**CITTÀ DI FOLIGNO**  
AREA URBANISTICA ED EDILIZIA

# PRG '97

## **VARIANTE**

**RETTIFICA ERRORI MATERIALI E AGGIORNAMENTO PER  
RECEPIRE OPERE PUBBLICHE**

RETTIFICA ERRORE

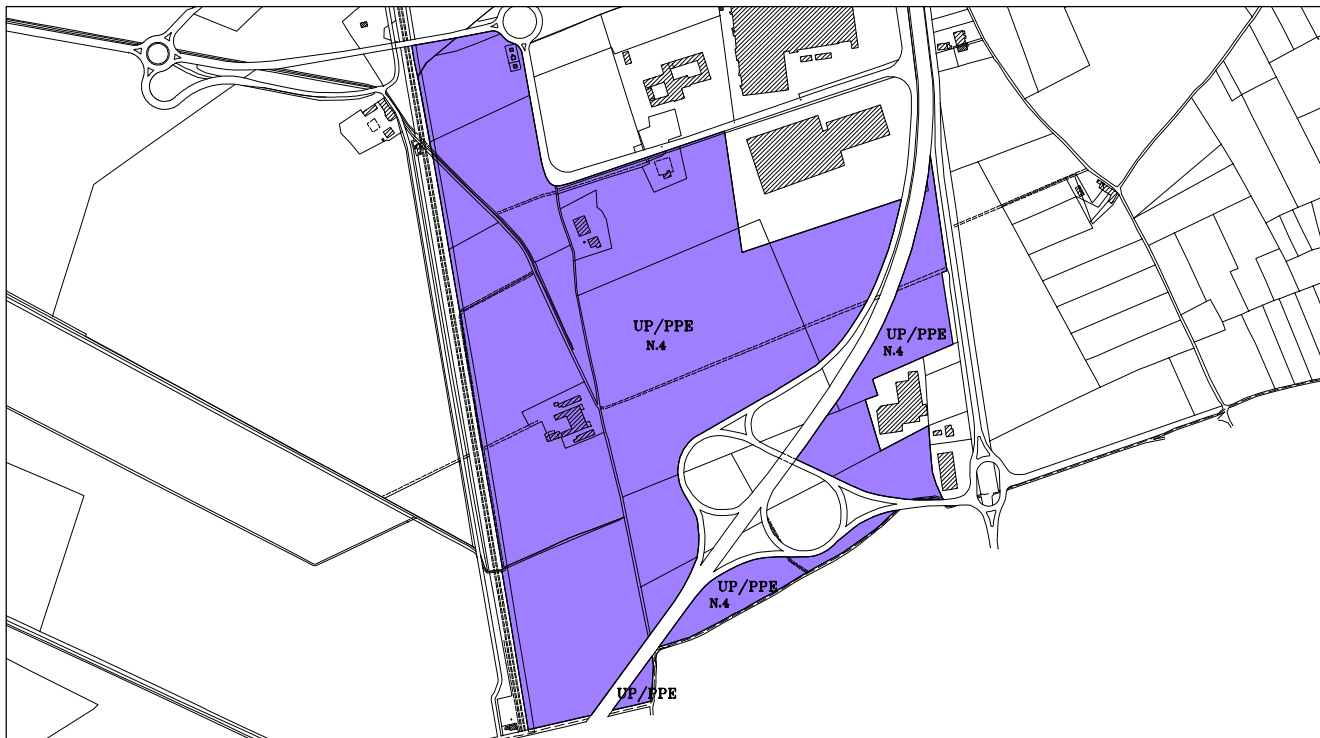
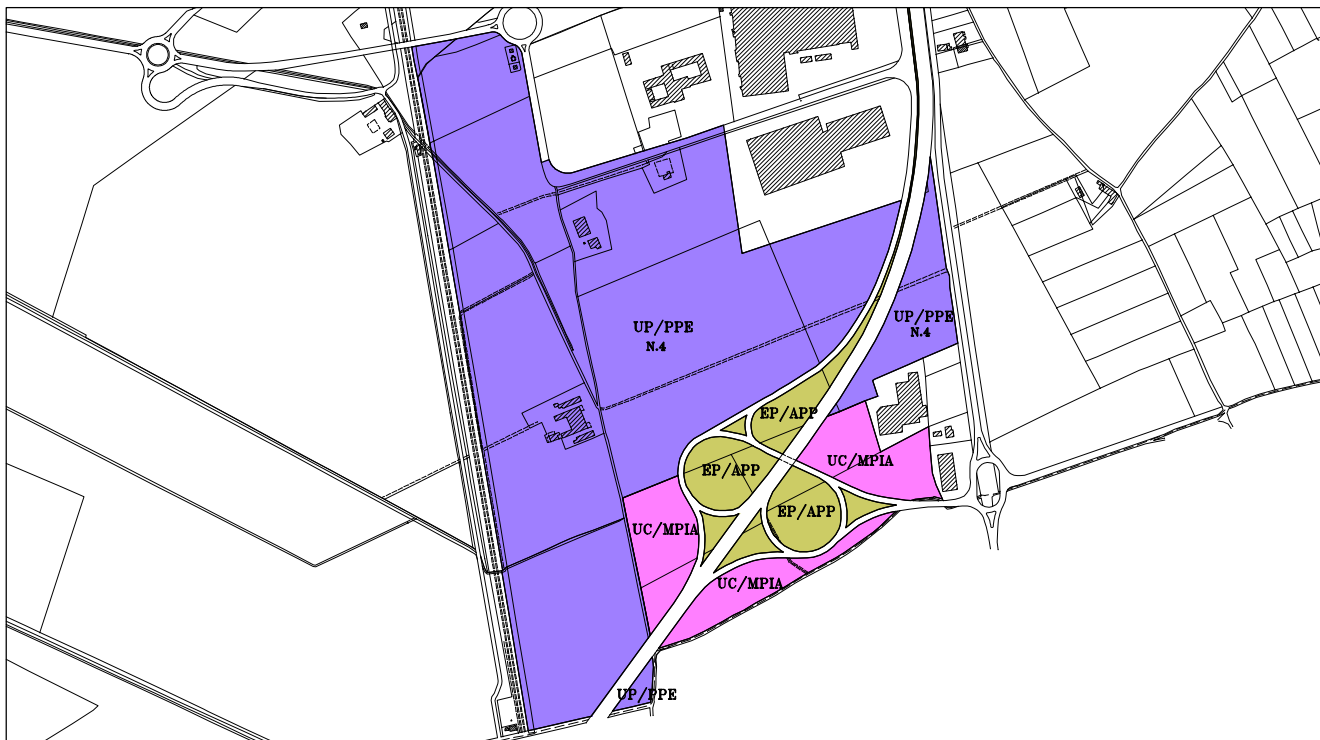
Aree inserite in un comparto a disciplina progressa ma che non fanno parte del PPE. Sia la precedente destinazione che quella del PPE sono produttive. Si propone classificazione UC/MPIA. Non sussiste incremento aree produttive in base a quanto fatto presente. Mancata campitura aree interne allo svincolo per le quali si propone EP/APP come per quelle similari.

## ADEGUAMENTO

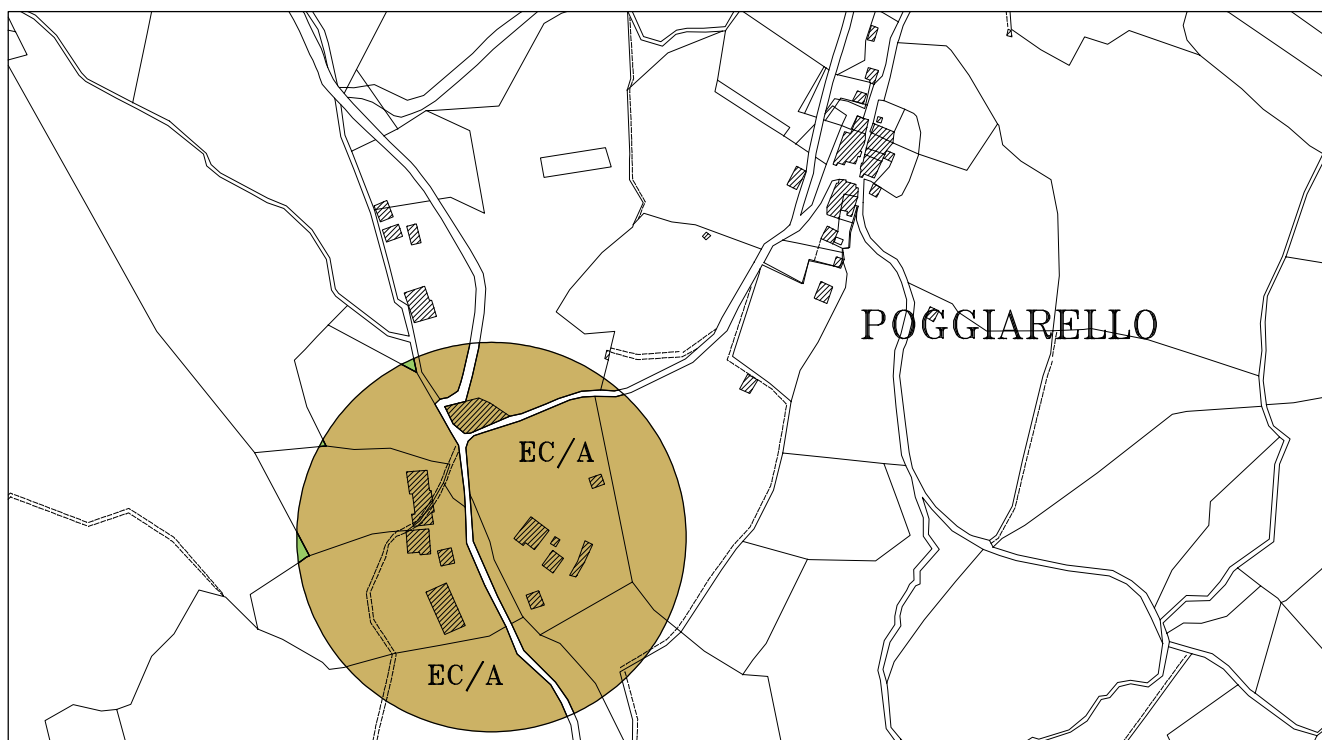
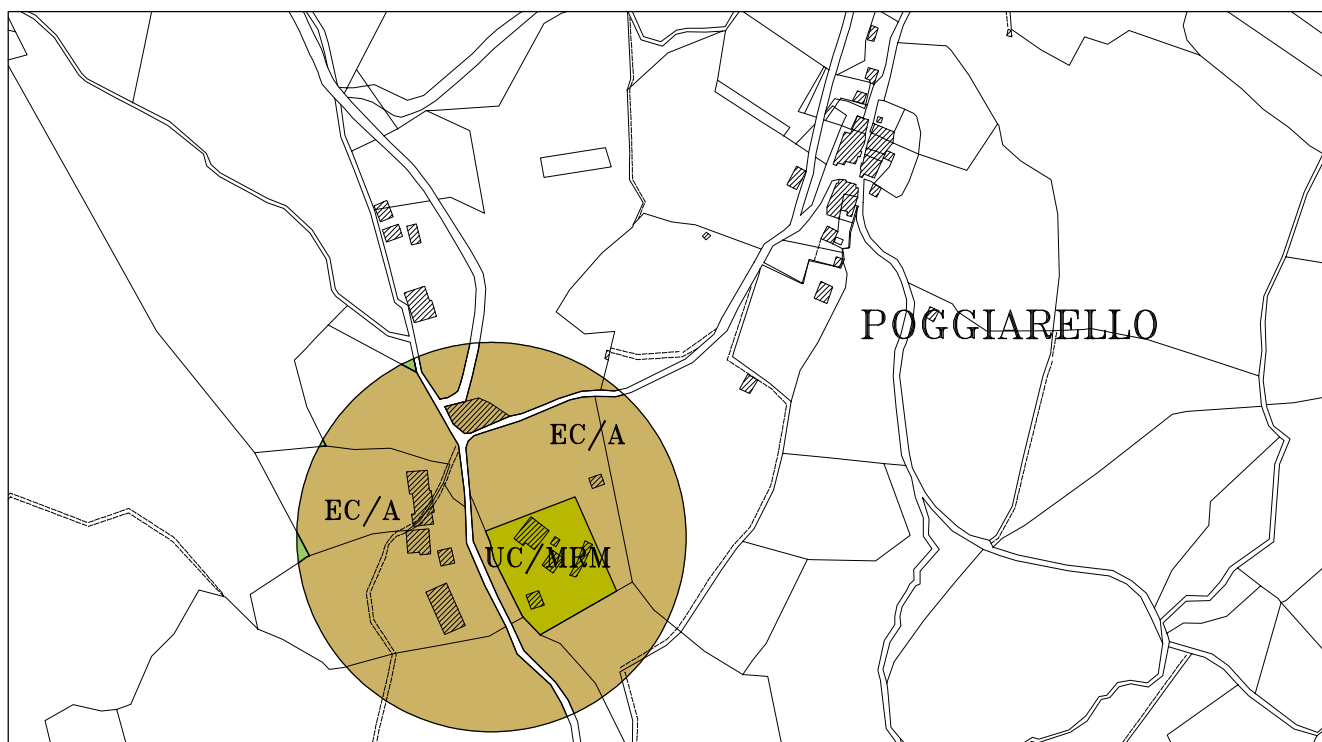
Il TAR con sentenza n° 244 del 2.5.01 ha dato ragione al ricorrente precisando che quanto sentenziato valeva solo per l'area oggetto di ricorso. Si propone la classificazione UC/MRM la cui consistenza è stata determinata rapportandola alla volumetria in precedenza consentita.

**RETTIFICA ERRORE**

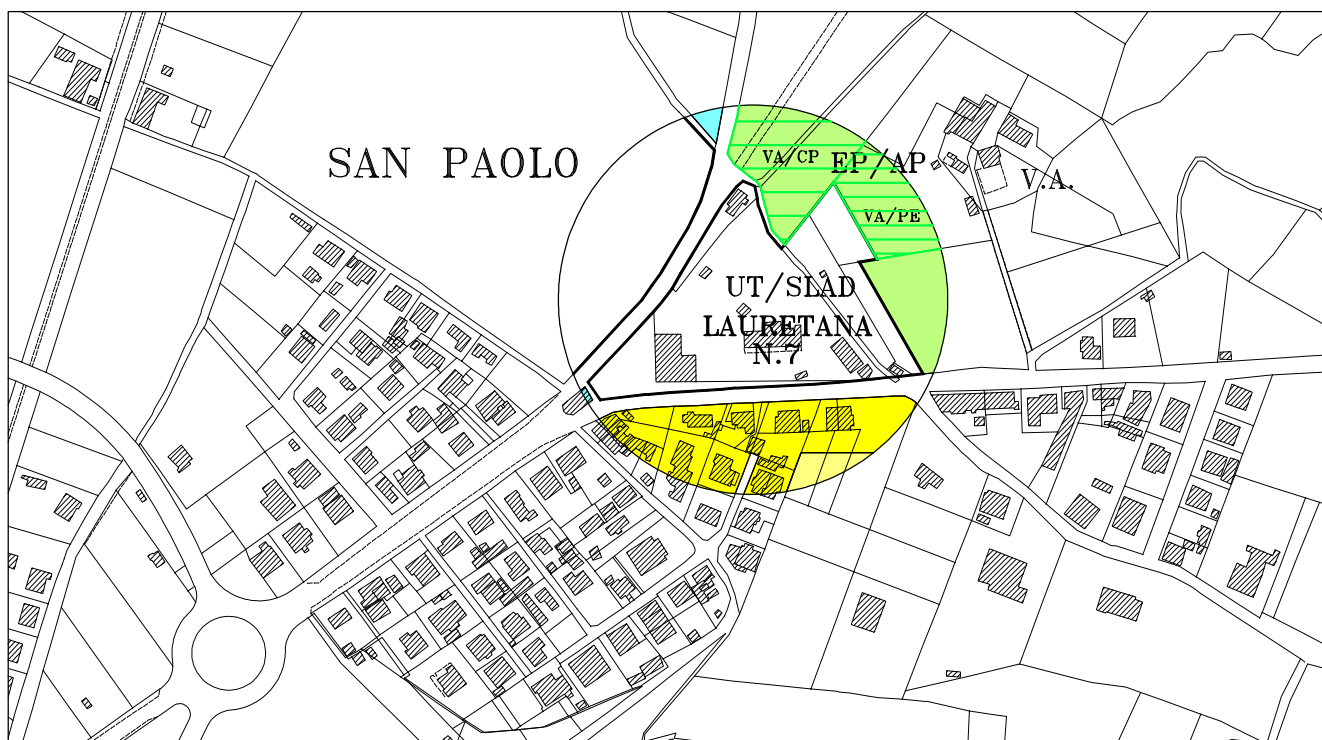
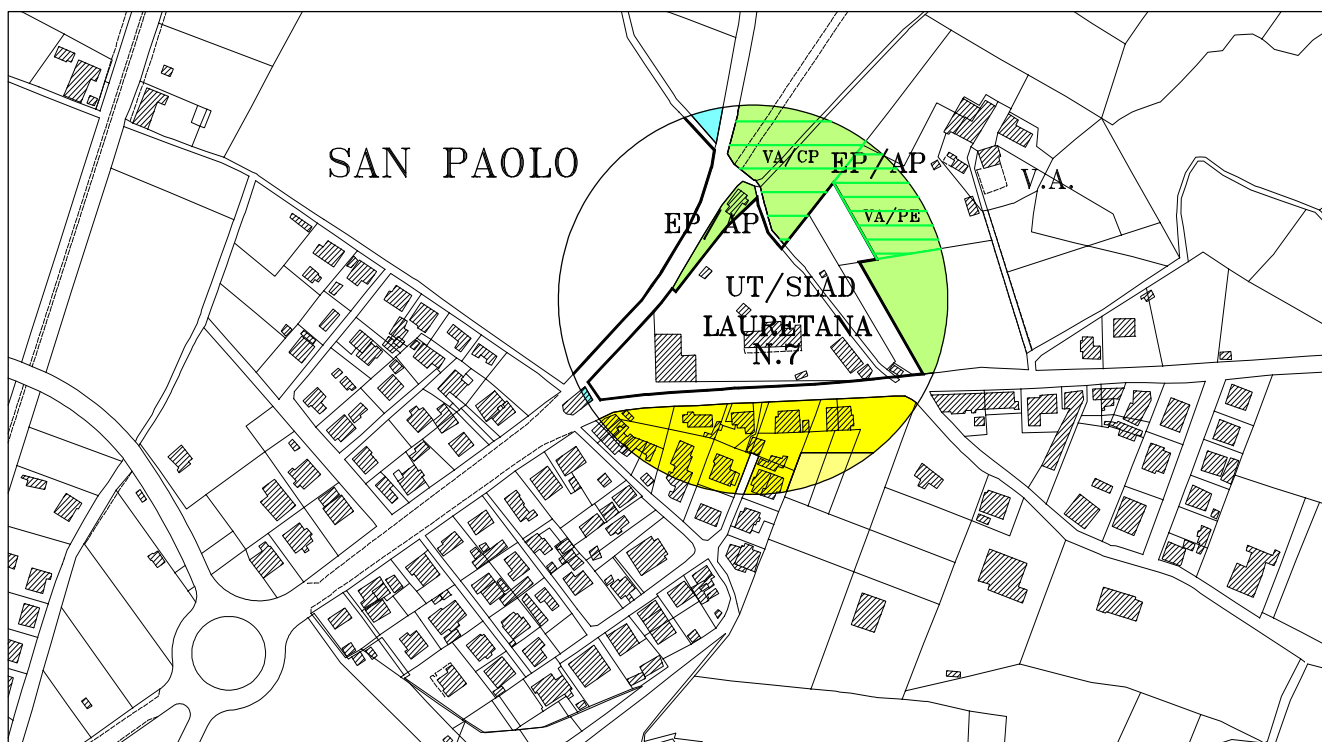
Il perimetro dell'Ambito 7 nell'Elaborato P3 non coincide con quanto previsto nell'Elaborato P4. L'articolo 5 co. 3 delle NTA dispone che in caso di discordanza tra le cartografie prevalgano le indicazioni di maggiore dettaglio. All'area stralciata si propone di attribuire la classificazione EP/APP stante la sua connessione con il complesso Villa Navello.

## RETTIFICA ERRORE

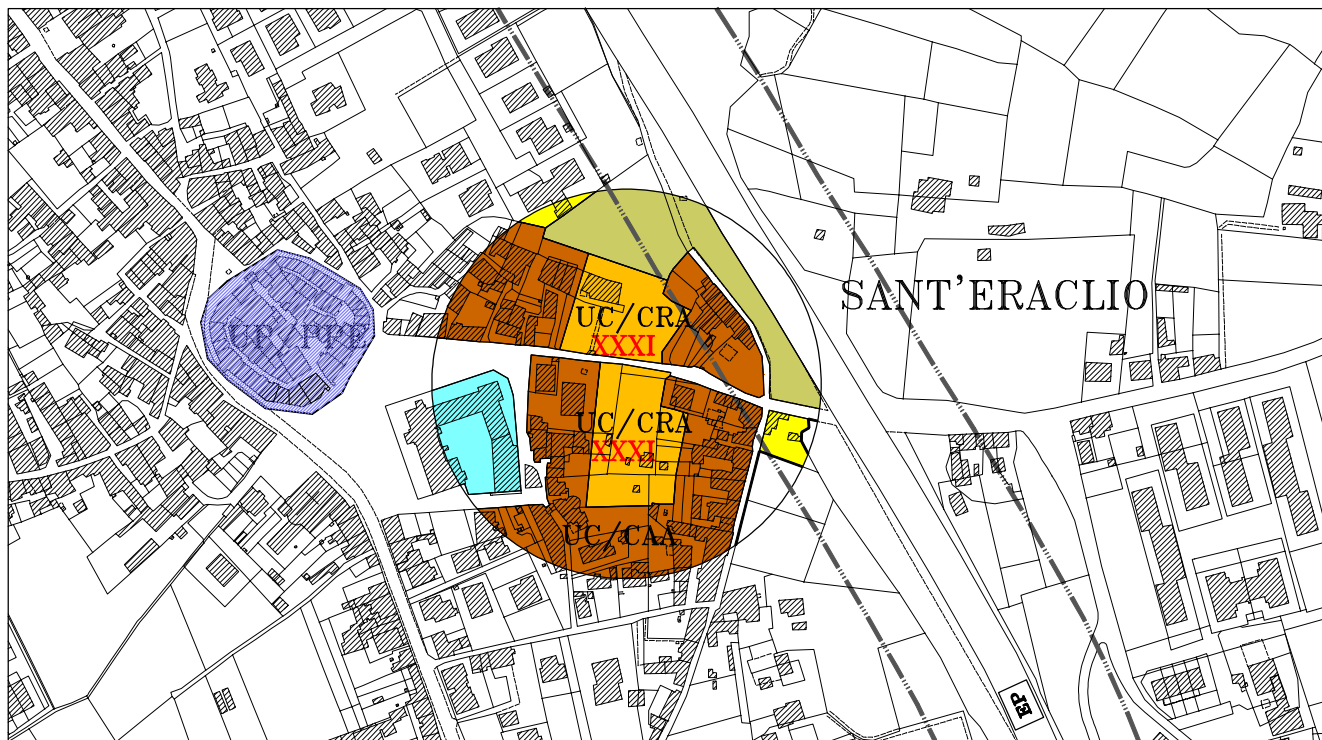
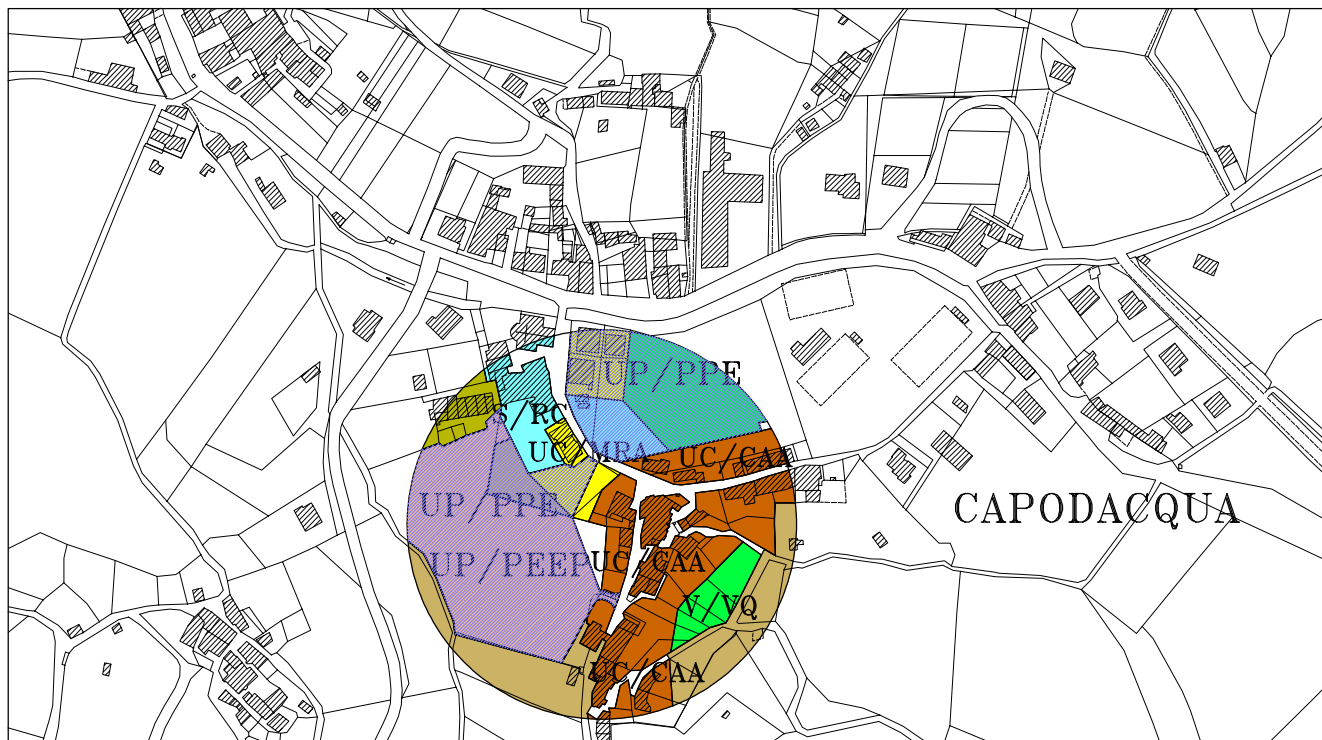
Sono state classificate come UC/CRA delle porzioni di corti di edifici esistenti ricadenti in altro azzonamento. Si propone di attribuire classificazione UC/CAA come gli edifici di cui sono pertinenza. Non vi è modifica della potenzialità in quanto le destinazioni hanno una UF pari a 0,65 mq/mq.  
Si prende atto della demolizione di un manufatto sul sedime stradale.

**RETTIFICA ERRORE**

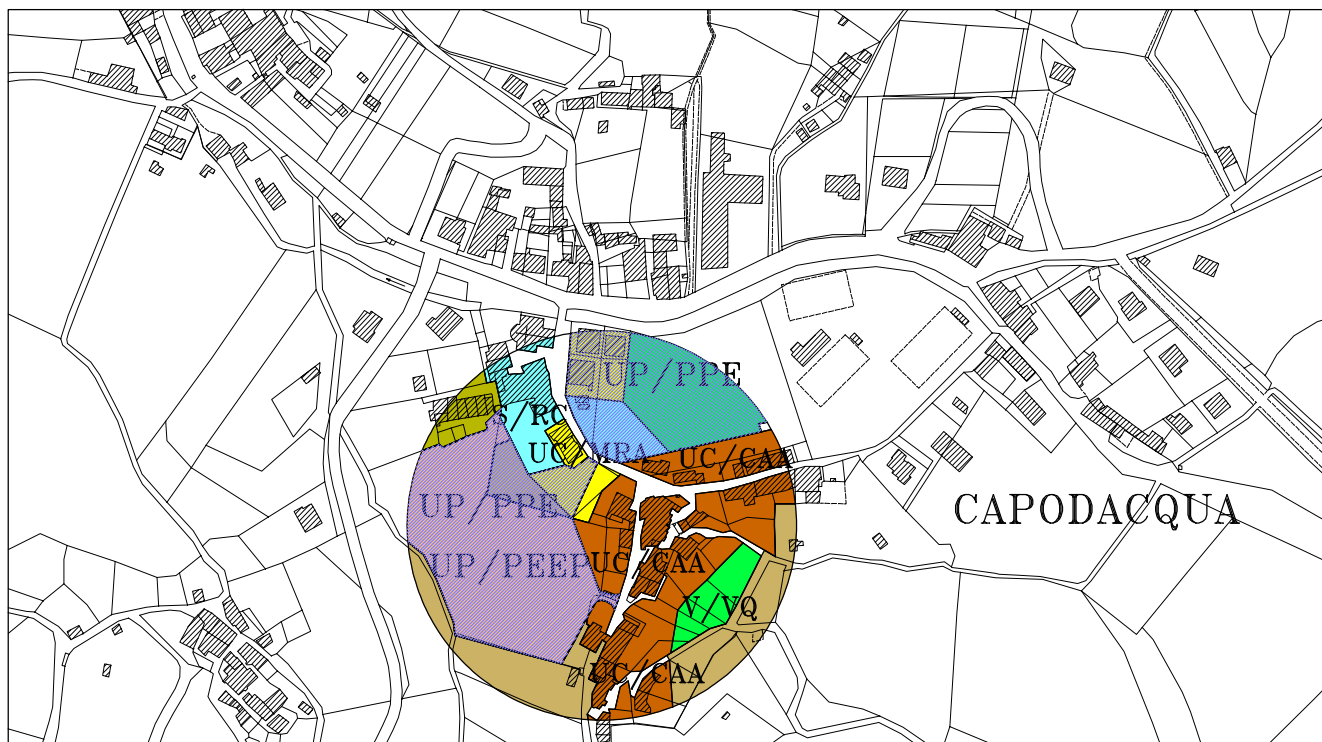
L'are posta a ridosso del PEEP di Capodacqua non risulta campita per errore; inoltre non risulta avere alcuna correlazione con le previsioni dello strumento attuativo. Si propone di attribuire la classificazione UC/CAA come quella della area edificata di cui costituisce pertinenza.

AGGIORNAMENTO

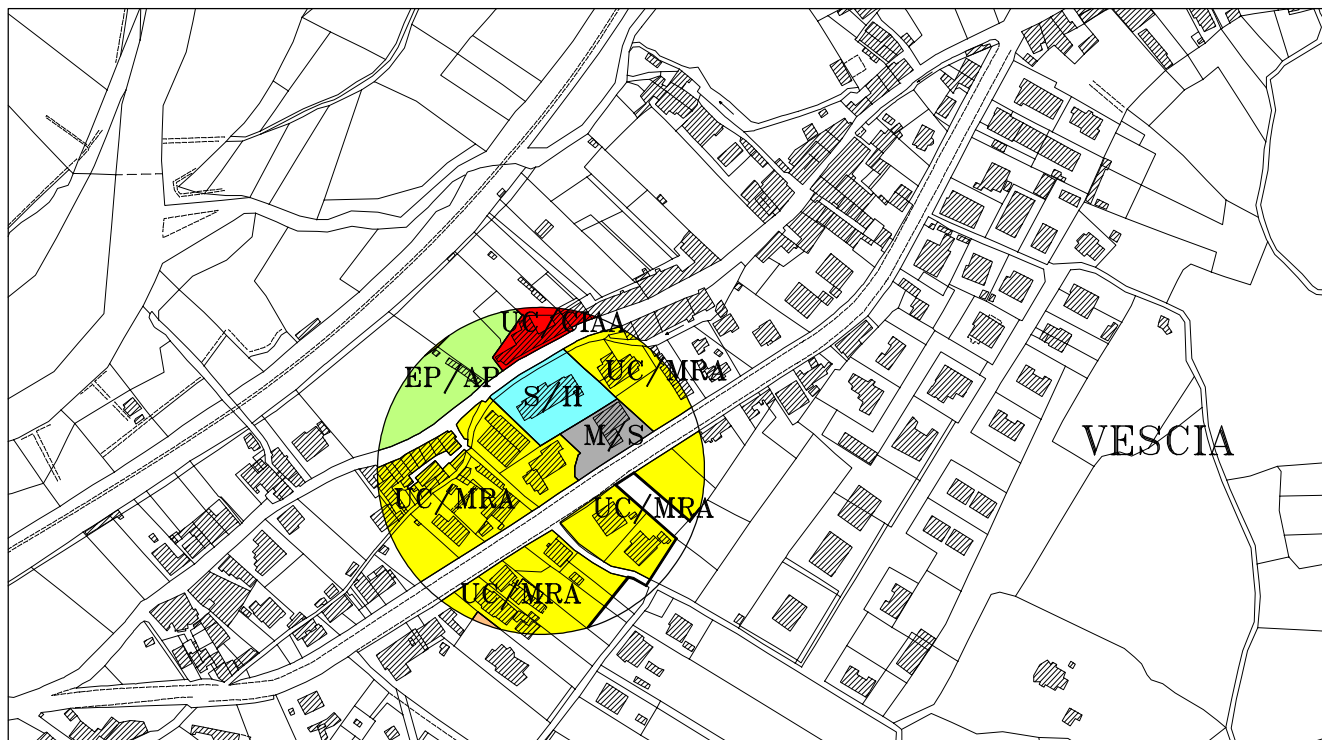
L'area destinata (utilizzata) per l'impianto carburanti esistente (M/S) non corrisponde con la perimetrazione del PRG. Si è provveduto ad aggiornare la base catastale e si propone di adeguare la destinazione del PRG allo stato di fatto.
